Neugestaltung der Grünanlage Bremer Straße 37

2. Öffentlichkeitsbeteiligung

Vorentwurf ; Stand: 03.09.2021 © LA.BAR Landschaftsarchitekten

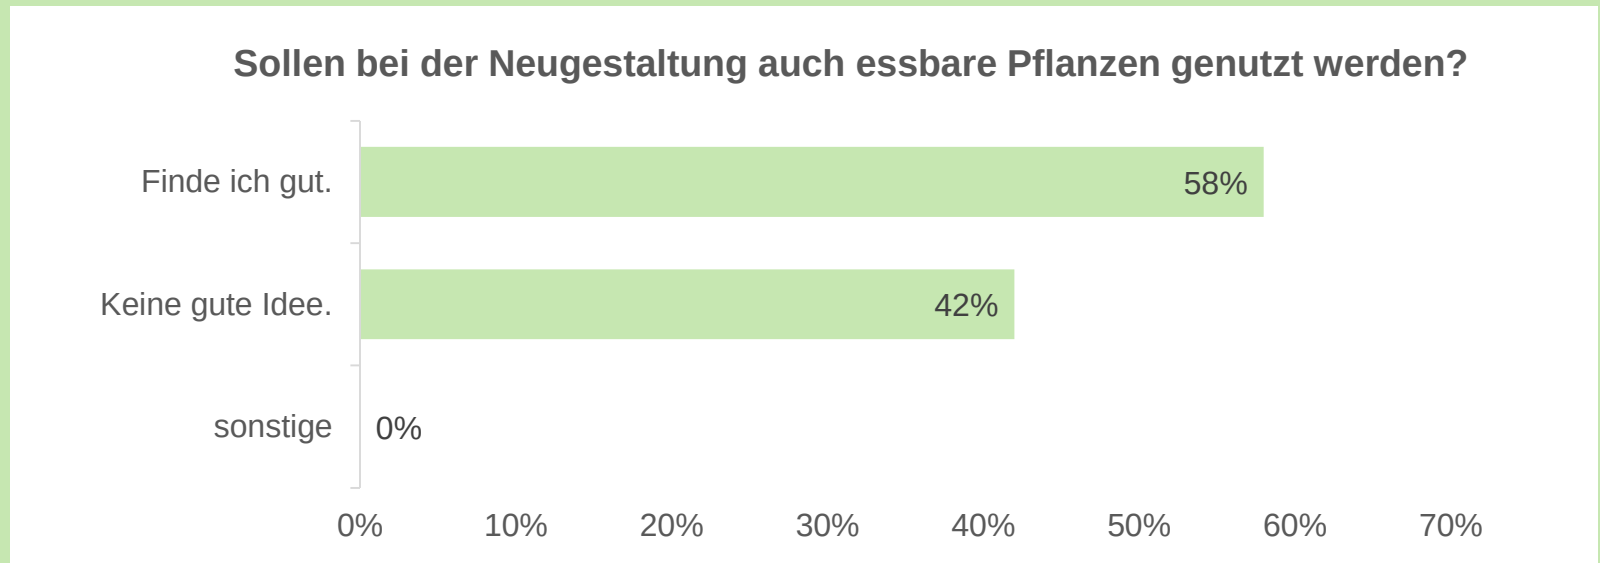
- Neugestaltung der Fläche wird allgemein begrüßt
- Pflege der Flächen durch Bezirksamt berücksichtigen (z.B. pflegearme und vandalismusresistente Objekte – daher Lehrpfad/ Insektenhotel ggf. nicht sinnvoll, alternativ Pfad aus Trittsteinen, Stein-Lehrpfad oder Barfuß-Pfad)
- Gesamter Bereich soll gut einsehbar sein, Nutzung als „öffentliche“ Toilette und für Drogenkonsum vermeiden

- Insektenfreundliche Bepflanzung – jedoch keine Pflanzen, die zum Abschneiden einladen
- Alten Baumbestand soweit möglich erhalten, ggf. durch klimaresistentere Bäume ersetzen
- Klimaangepasste Gestaltung hinsichtlich Regenwasserbewirtschaftung (z.B. Regenwassernutzung für Pflanzen, Baumrigolen, Retentionsraum bei Starkregen) [+ 1 - 0]

„Bedenken zum Standort Tischtennisplatte wegen erwarteter Lärmbelästigung zum direkt angrenzenden Wohnhaus.“ [+ 1 - 0]

„Auf Tischtennisplatte sollte wegen zu erwartenden Geräusche verzichtet werden.“

„...bitte noch eine zweite Tischtennisplatte einplanen.“

„In dem Gebiet sind die meisten Tischtennisplatten belegt. Daher wären mindestens vier Tischtennisplatten schön...“

„...schade, wenn wegen (vermeidlicher) Lärmbelästigung Möglichkeiten für diverse Aktivitäten verdrängt werden – Vegetation kann im Sommer Schall absorbieren.“

„Eine 2. Tischtennisplatte kann an der Turnhalle in 50 m Entfernung Platz finden.“

Teilbereich Eingang Birkenstraße

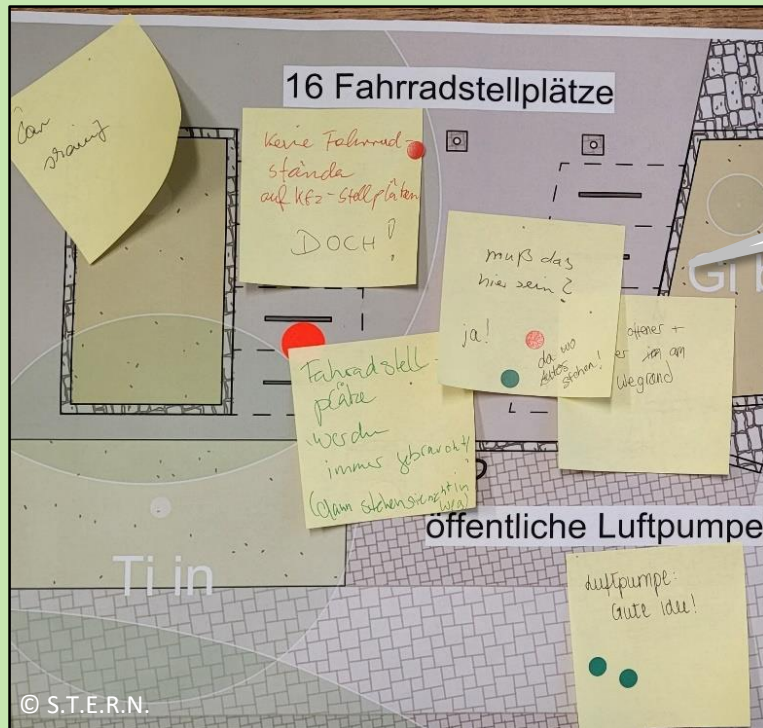
„vorgeschlagene Fahrradständer nicht notwendig - Wegfall von PKW Stellplätzen wegen Stellplatzmangel nicht sinnvoll.“

„Zusätzliche Fahrradständer an dieser Stelle eher überflüssig, besser an U-Bahn-Station Birkenstraße.“

„Die lange Bank zur Birkenstraße hin sieht super aus!“

„Das gesamte Gebiet sollte gut einsehbar sein.“

„Kleinen Trampelpfad zwischen Haus und Platane könnte man erhalten.“

„Pergola sollte bestehen bleiben und ggf. nachbepflanzt werden.“

Oberthema: Klima und Mobilitätsstation

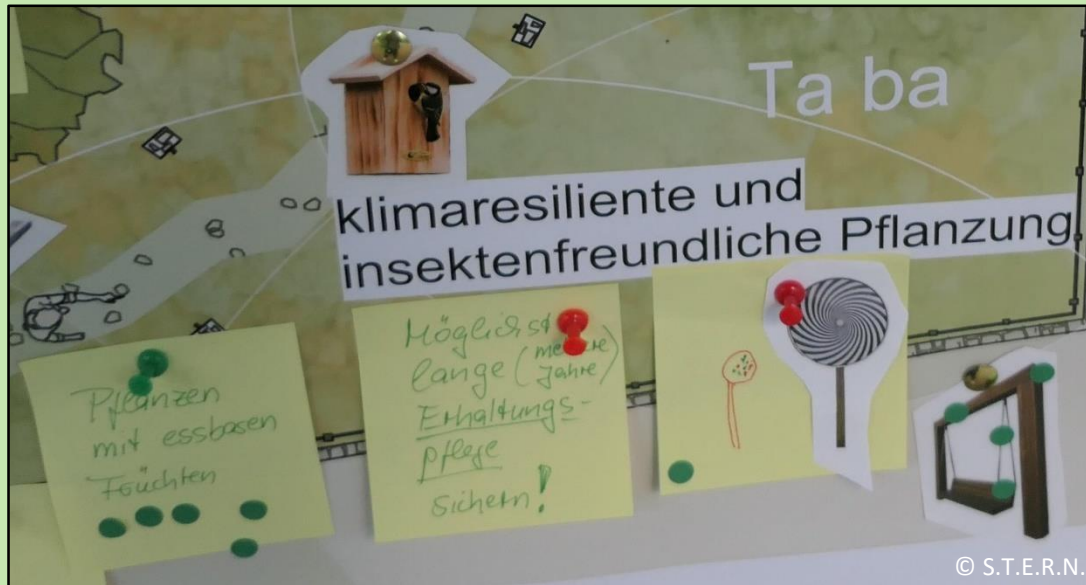
„Versickerungsflächen“

Hohe Zustimmung
Insektenhotel und
Brut- und Nistkästen

Sehr kontroverse Diskussion
zu Fahrradstellplätzen contra
Autostellplätzen

„Wasseranschluss für
Gießen installieren“

„Regenrückhaltebecken
einplanen; Regenwasser
in kleinen Gräben auf die
Straße leiten“

Hohe Zustimmung zu Naturpfad
(dabei „wechselnde Materialien
verwenden wie Kies, Steine,
Rindenmulch“)

„Behutsam erneuern,
Vorhandenes wieder-
verwenden“

Oberthema: Spiel- und Sportgeräte | Tischtennisplatten

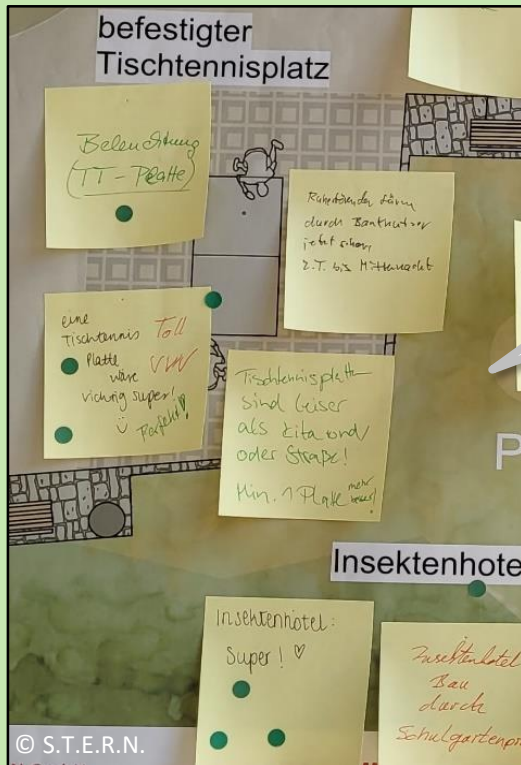
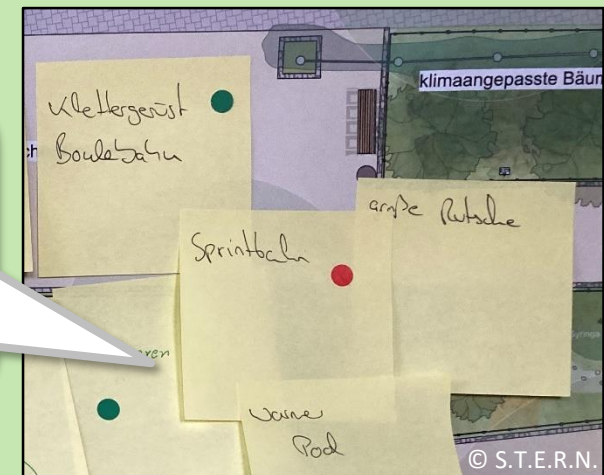
Sehr kontroverse Diskussion zum Thema Tischtennisplatten: dafür und dagegen; mehr als eine Platte oder gar keine; Verlagerung des Standortes aus Lärmschutzgründen etc.

Diverse Vorschläge zu Spiel- und Sportgeräten: Outdoor-Fitness; Baumhaus, Klettergerüst, Rutsche, Fitnesspark, Schaukeln, Boulebahn, Sprintbahn, Skatepark, Wasserpool etc.)

Oberthema: Sitzgelegenheiten: (hoher Zuspruch über gesamten Entwurf)

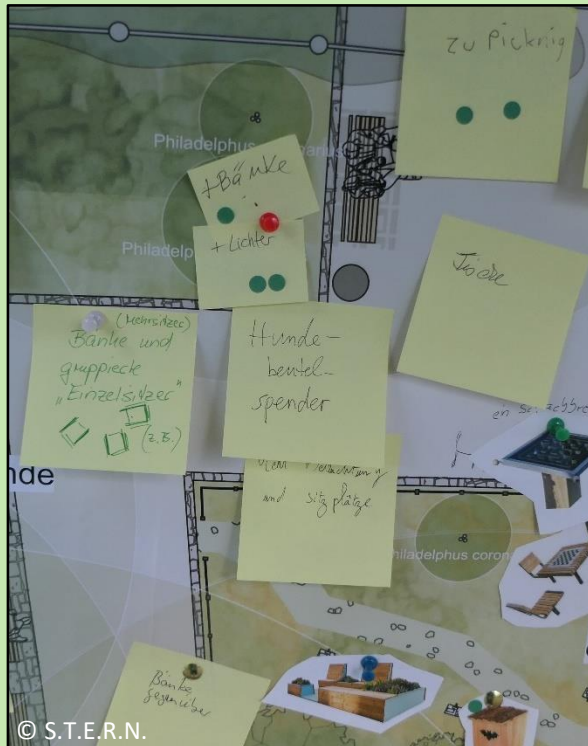
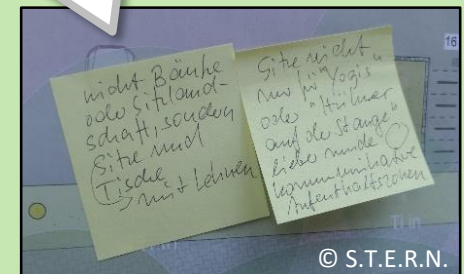
“kommunikativ gestalten“

“für Picknick/ mit Tischen“

“Nachhaltige Materialien wählen“

Inklusiv gestalten, bspw.
„höhere Bänke für Senior:innen“

Bänke auch in vorderen Bereich,
Richtung Bremer Straße bringen

Verschiedene/ moderne Modelle
wählen, aber auch „klassische“
Varianten mit Lehne einplanen
